**Modulo per la presentazione delle osservazioni per i piani/programmi/progetti sottoposti a procedimenti di valutazione ambientale di competenza statale**

ID: Codice procedura (ID\_VIP/ID\_MATTM):10844

Impianto per la produzione di energia elettrica da fonte eolica, costituito da 6 aerogeneratori della potenza complessiva di 37,2 MW, un sistema di accumulo da 25 MW e relative opere connesse in località "Rempillo" nel comune di Pitigliano (GR).

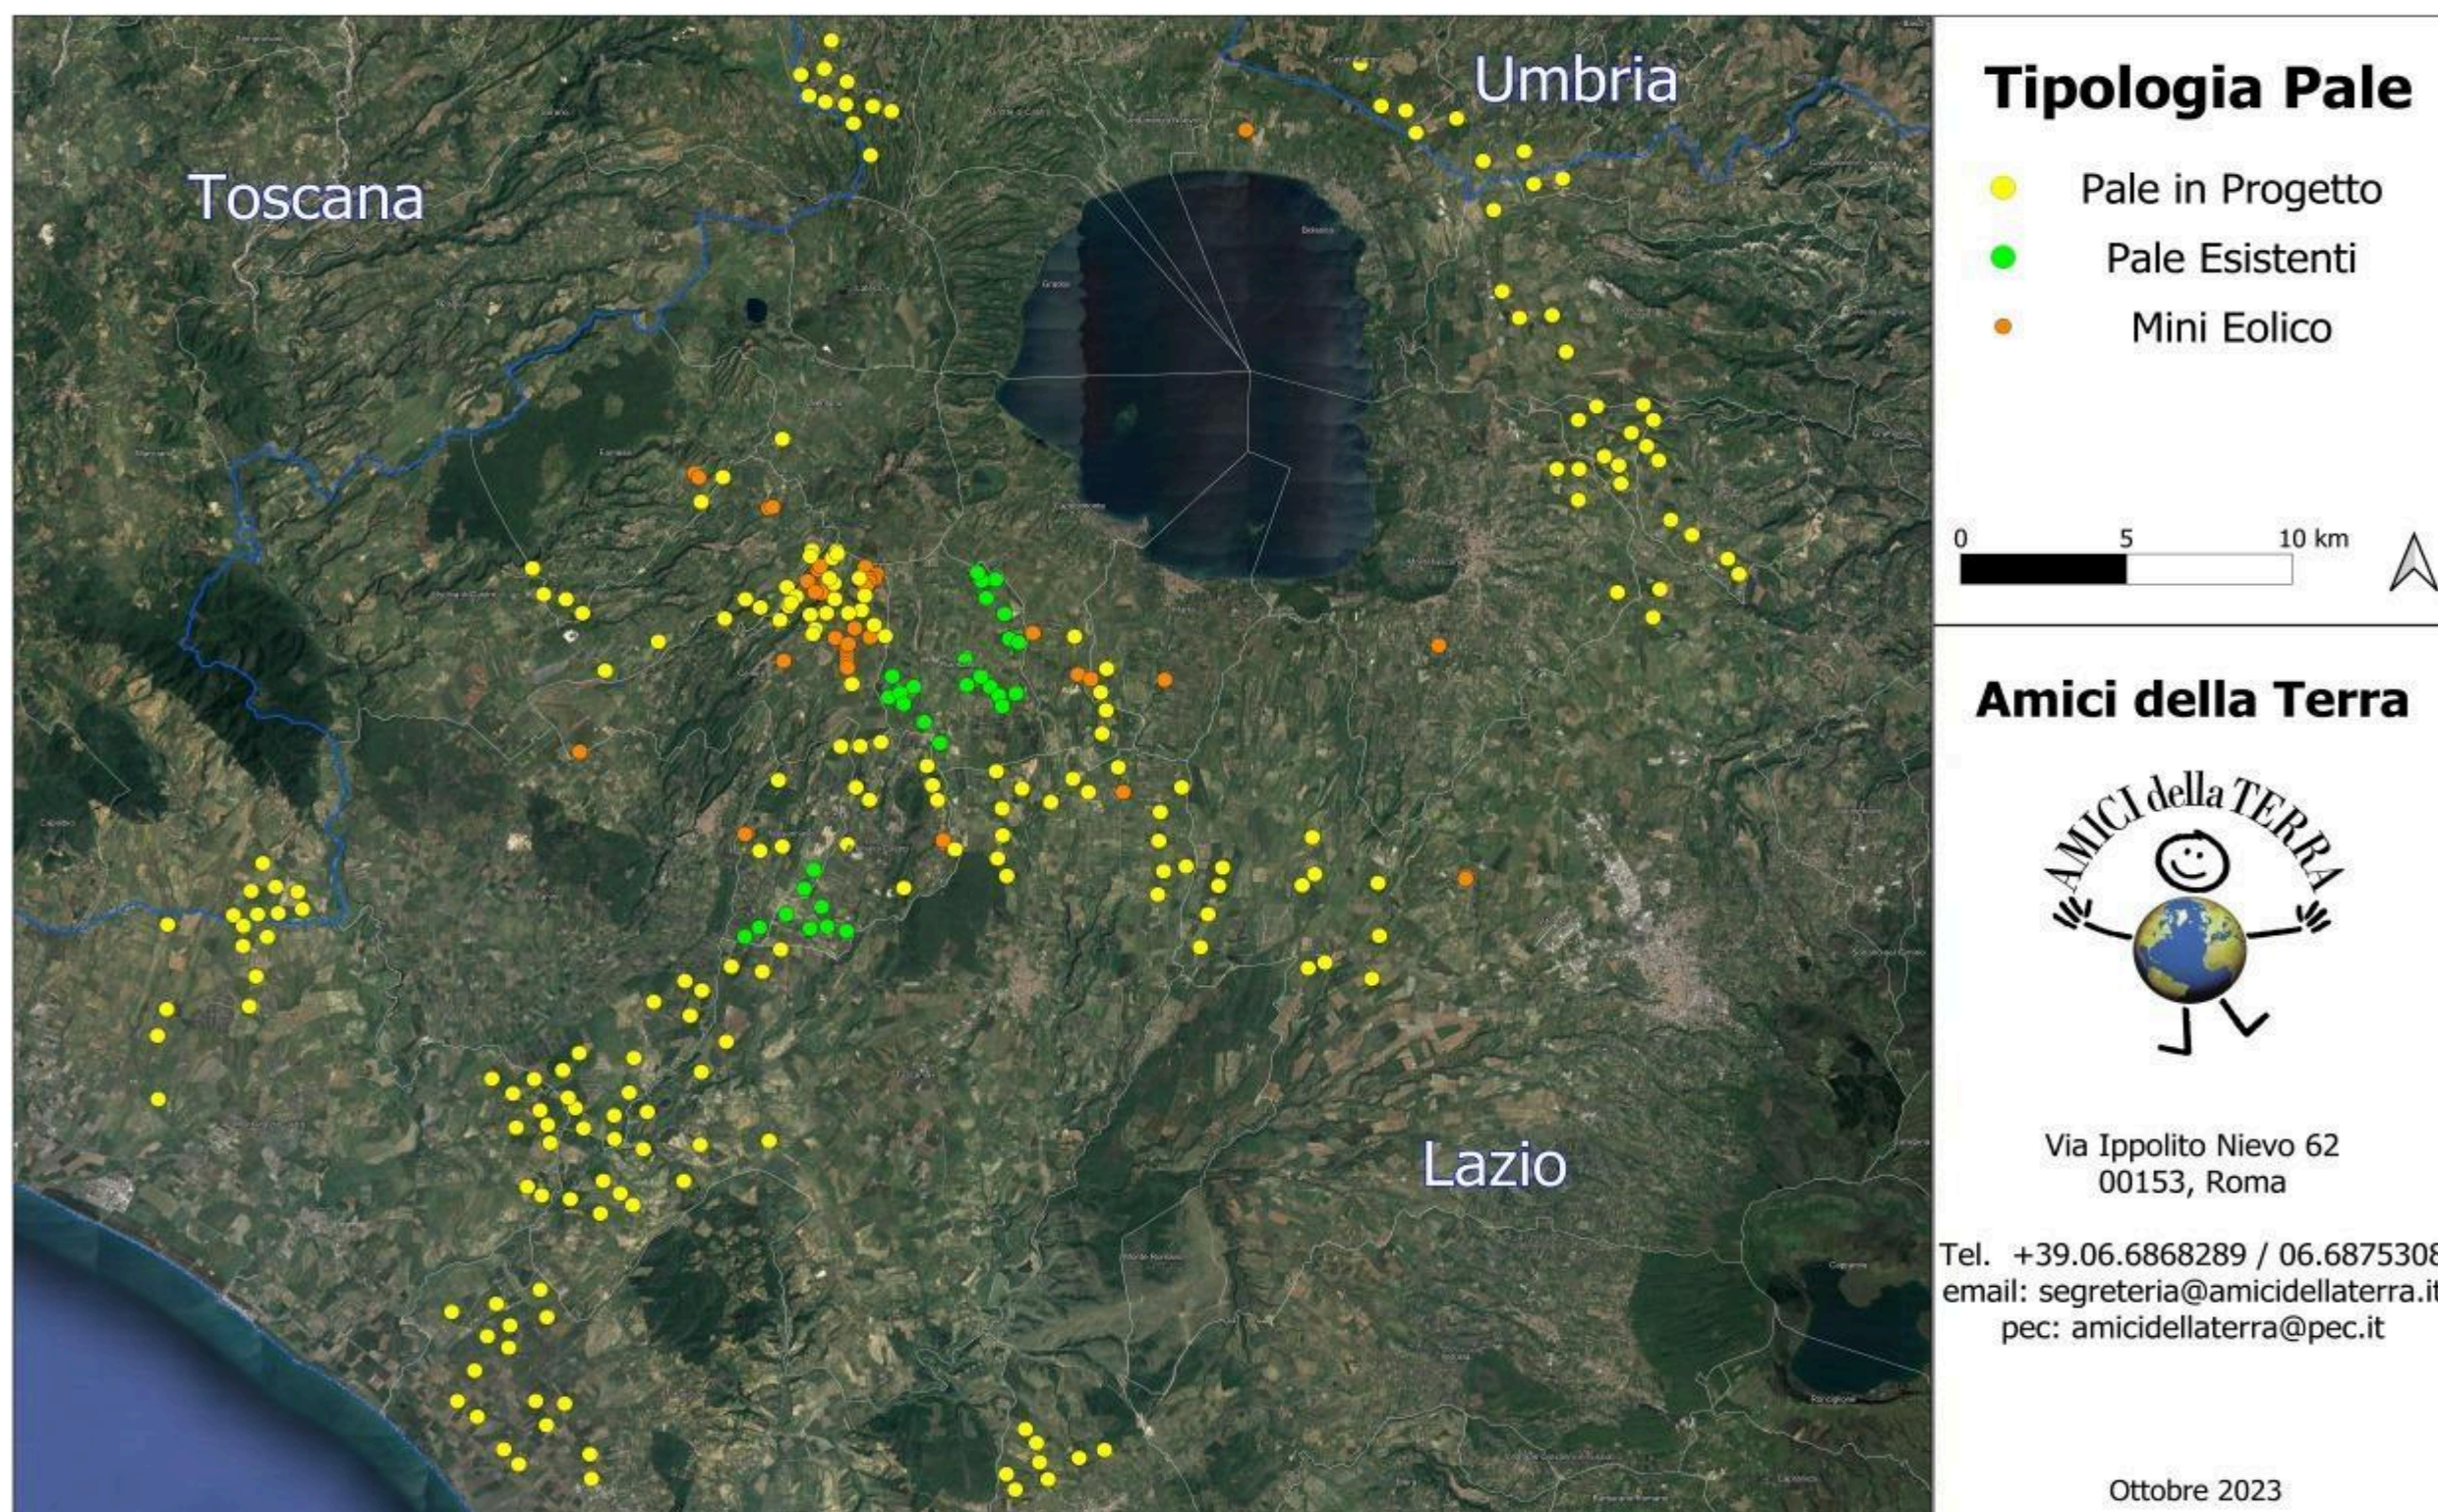
Alla luce del combinato disposto dal "vincolo sul patrimonio paesaggistico (artt. 136 e ss. e 142 del decreto legislativo n. 42/2004 e ss.mm.ii.) e sui beni culturali" (artt. 10 e ss. del decreto legislativo n. 42/2004 e ss.mm.ii.) e dal comma 8 lettera c-quarter del D.Lgs 191/2021 e ss.mm.ii si evince che, ad oggi, le aree in cui sono previsti gli insediamenti dei sei aereogeneratori dell'impianto eolico denominato "Rempillo" non sono idonee perché ricadono tutte all'interno della fascia di rispetto dei **beni paesaggistici di notevole interesse pubblico denominati "Conca del Lago di Mezzano e territorio circostante" (D.M. 22.05.1976)** comprendente anche il **vincolo "Selva del Lamone" (D.M. 22.05.1984)** tutelati **dall'art. 136 del Codice dei Beni Culturali e del Paesaggio** e in particolare un aereogeneratore ( P01) è a 100 metri dal primo vincolo citato e gli altri cinque compresi in una distanza massima tra 1 km e 2 km ( vedi immagine n. 1 dell'ALLEGATO). Nella fascia di rispetto dei 3 km anche la porzione di vincolo rappresentato dalla Selva del Lamone che gode di altre importanti tutele in quanto Riserva Naturale regionale (L. 394/91 e L.R. 29/97), Zona di Protezione speciale (ZPS) insieme ai Monti di Castro collegati tra loro da una Zona di Conservazione Speciale (ZSC), il sistema fluviale Fiume Fiora-Olpeta. La Selva del Lamone oltre il vincolo paesaggistico di notevole interesse pubblico che la rende area non idonea all'installazione degli impianti FER anche nelle sue fasce di rispetto dei 3 km, gode di un'altra tutela che ne rivela l'importanza di area di importanza internazionale per l'avifauna IBA (012) che viene collegata all'altra IBA (099) Lago di Bolsena attraverso la ZPS Caldera di Latera e la ZSC Lago di Mezzano che insieme sono compresi nel vincolo paesaggistico " Conca Lago di Mezzano..." e verranno uniti dal nuovo vincolo paesaggistico "*Ambito paesaggistico, geologico e geomorfologico dell'orlo della caldera di Latera e delle sue pendici interessate dai centri eruttivi periferici*" ( si veda a riguardo la proposta pubblicata sul sito del MIC in data 09/08/2023 e

l'immagine n. 2 dell' ALLEGATO) all'area di notevole interesse pubblico " Conca del lago di Bolsena" (D.M. 24.10.1960). Praticamente una vasta zona che per interesse paesaggistico e naturalistico oltre che storico, archeologico e identitario rappresenta un unicum nel panorama nazionale.

Immagine n. 5 Intervisibilità degli impianti eolici della provincia di Viterbo anche in quella di Grosseto, in particolare nel pitiglianese.

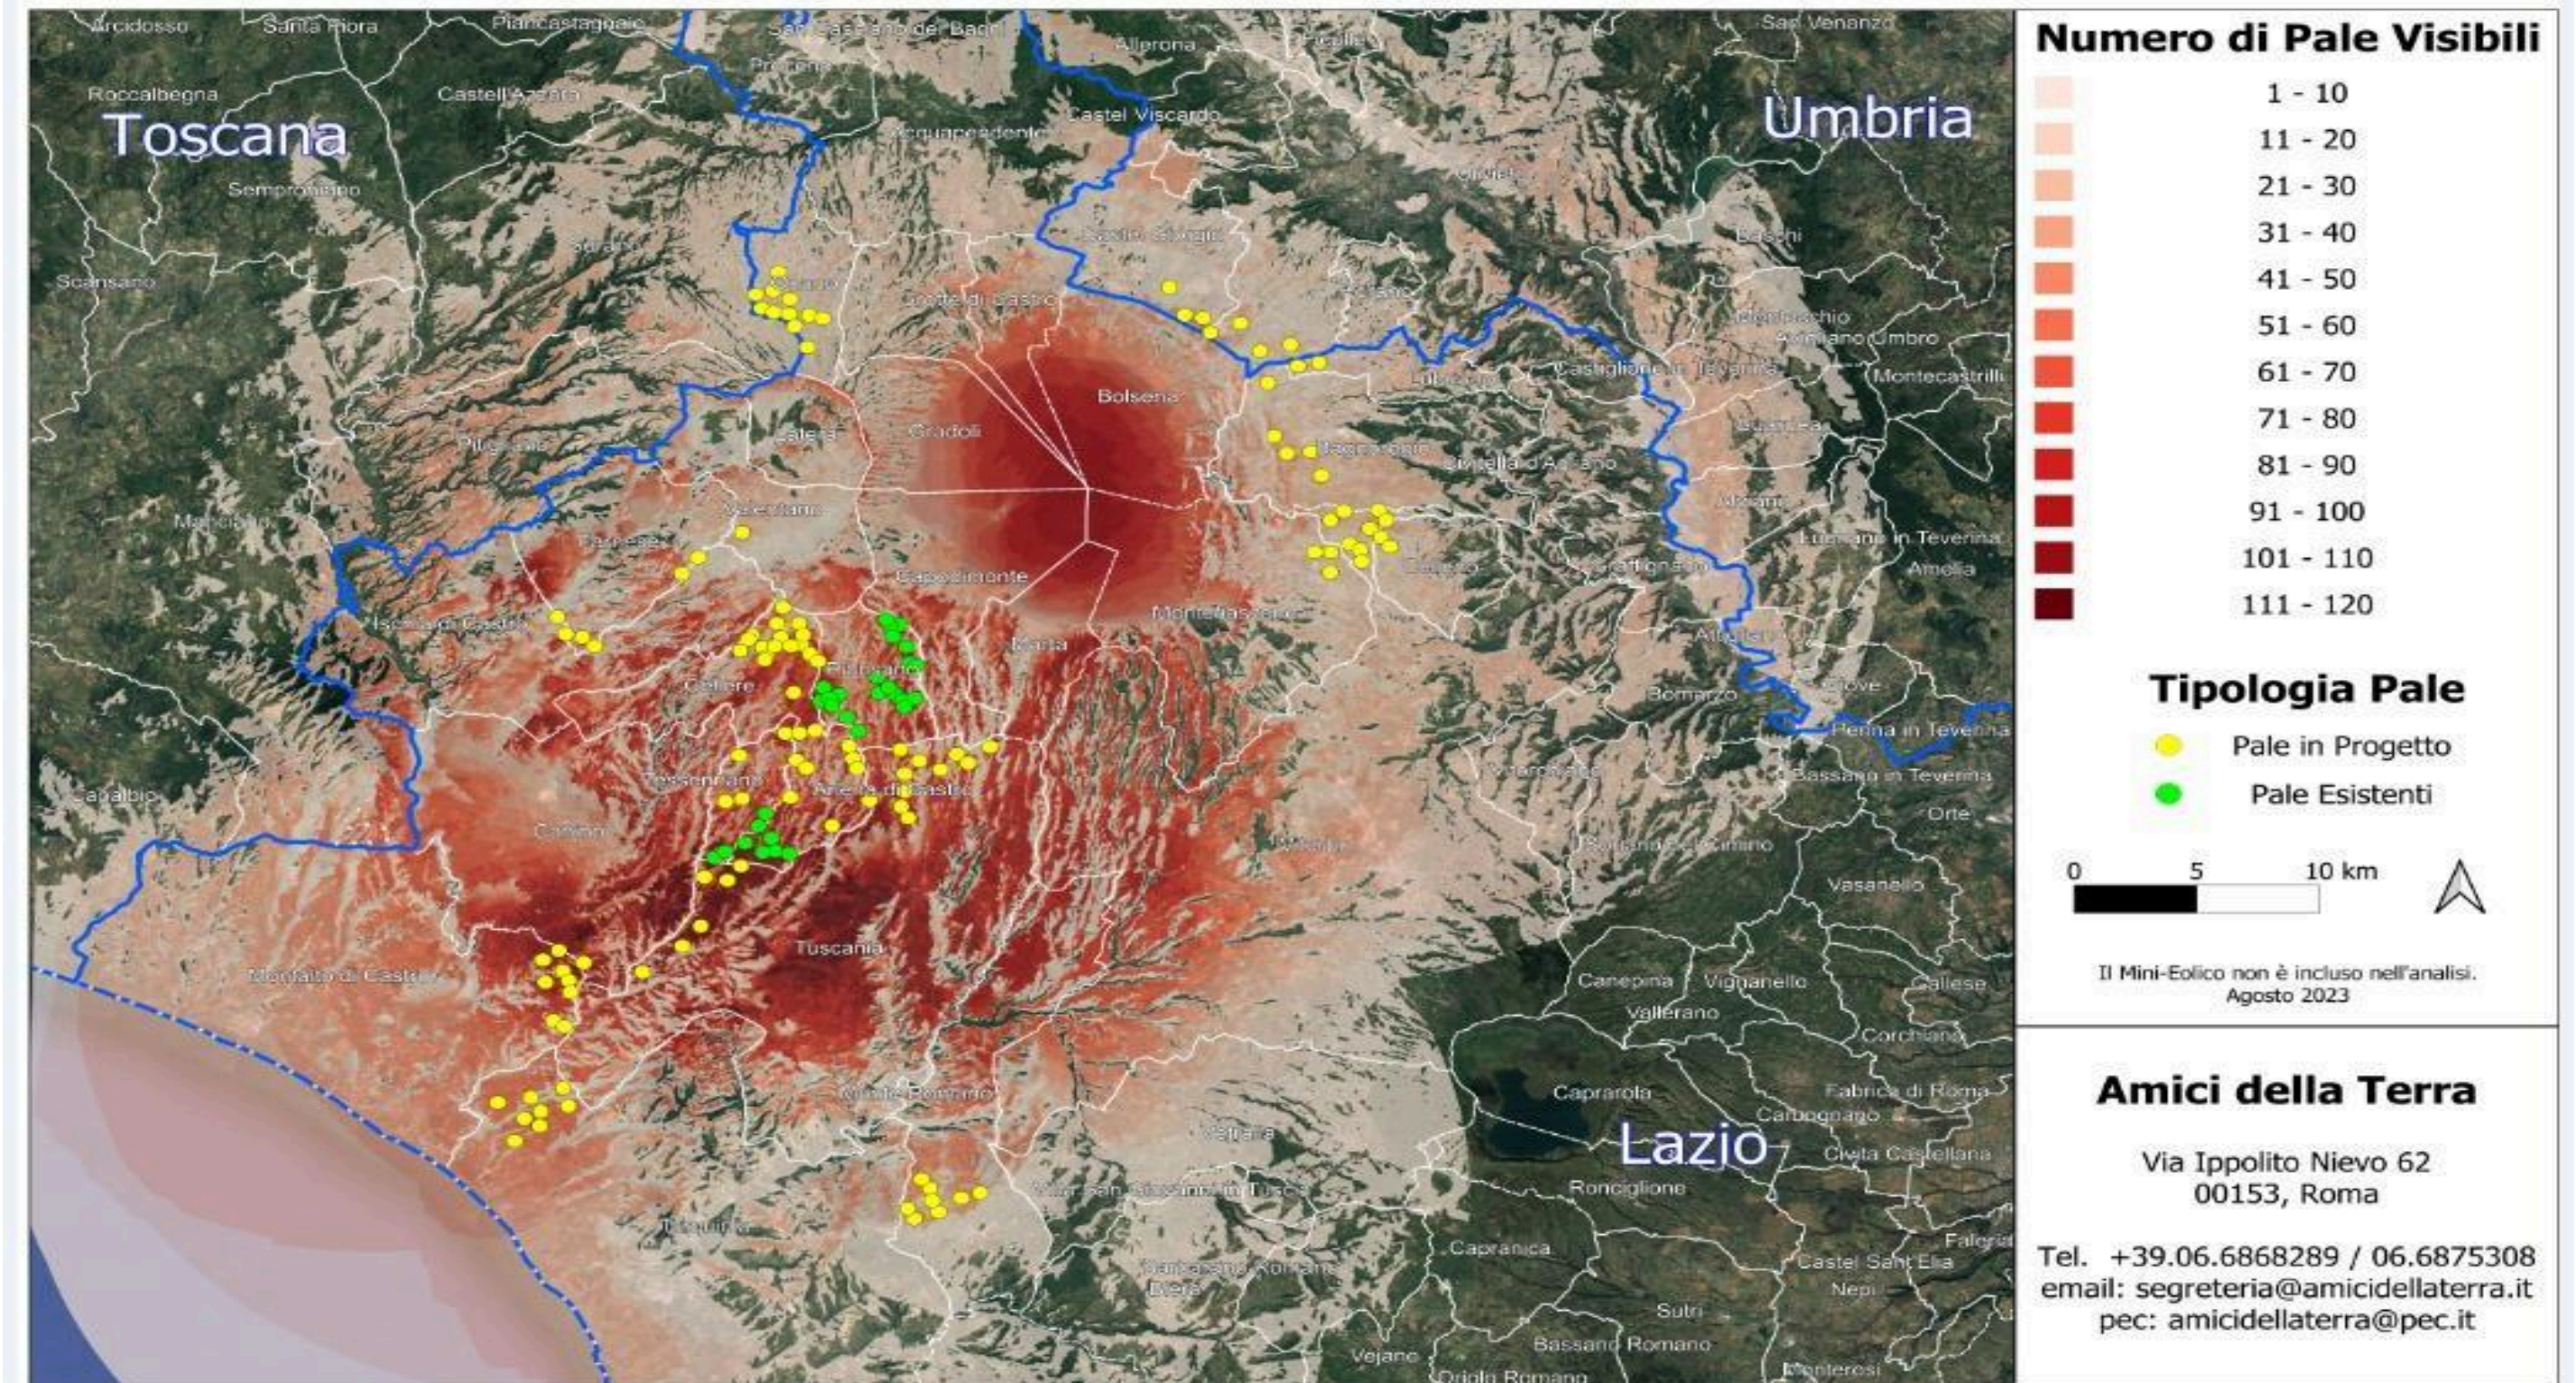
nn. 1 e 2 e crea anche degli impatti negativi anche sui beni naturalistici come verrà dettagliato nell'Osservazione n. 4. Inoltre andrebbe a sommarsi al già enorme cumulo di impianti eolici e fotovoltaici e geotermici che già creano una elevata criticità ambientale nella provincia di Viterbo e interferiscono anche con il territorio toscano come si può vedere dalle immagini nn. 4 e 5 dell'Allegato n. 1.
